OBJECT : Havelte Herv. kerk

ONDERWERP : onderzoek kleuren orgelkas

DATUM : 31 aug. '88.

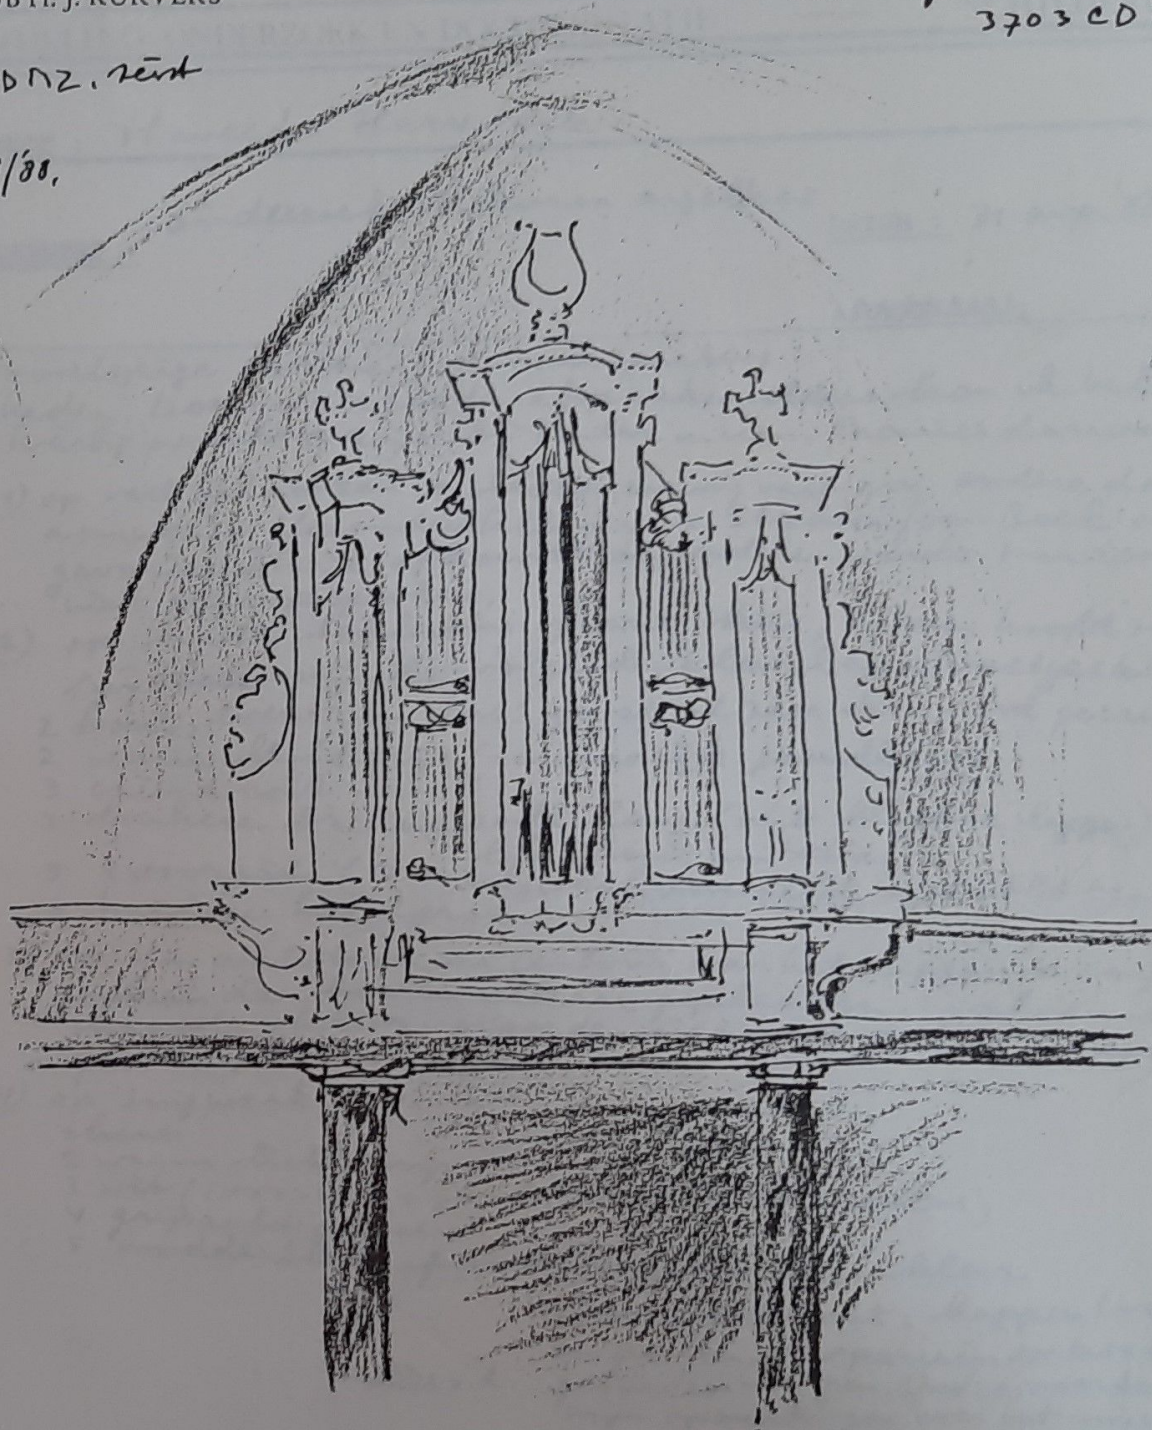
- wellicht dat in 1855 het kleunbeeld van de kas globaal overeenkomt met bovenstaande schets:
- in een rehabilitatieplan zou bij voorbeeld <sup>suurwerk</sup> gedacht kunnen worden aan: kas ivoorwit + goud  
 borstwering opeltribune: licht blonde houtimitatie (ongeveer als avondmaalstafel)  
 onderste draagbalk tribune zeer donker gemarmerd (B.v. huidige kleur handhaven en summiere lichte adertjes aandrengen) en idem voor colommen: huidige grijs onderdeelen wit marmeren?

(NB) mag ik erop wijzen dat in de begroting geen gulden is gereserveerd voor schilderwerk?
